**Всемирный форум для согласования правил
в области транспортных средств****180-я сессия**

Соглашение 1958 года:**Рассмотрение проектов поправок к существующим
правилам ООН, представленных GRE****Предложение по поправкам новой серии 07
к Правилам № 48 ООН (установка устройств освещения
и световой сигнализации)****Представлено Рабочей группой по вопросам освещения и световой
сигнализации***

Поправки новой серии 07 к Правилам № 48 ООН (установка устройств освещения и световой сигнализации)

Образец А

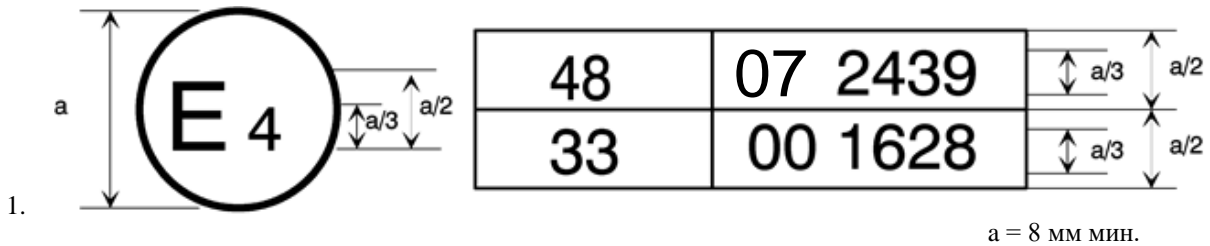
Приложение 2 изменить следующим образом:

Приведенный выше знак официального утверждения, проставленный на транспортном средстве, указывает, что этот тип транспортного средства официально утверждён в Нидерландах (E4) в отношении установки устройств освещения и световой сигнализации на основании Правил № 48 ООН с внесенными в них поправками серии 07. Этот номер официального утверждения указывает, что официальное утверждение было предоставлено в соответствии с предписаниями Правил № 48 ООН с внесенными в них поправками серии 07.
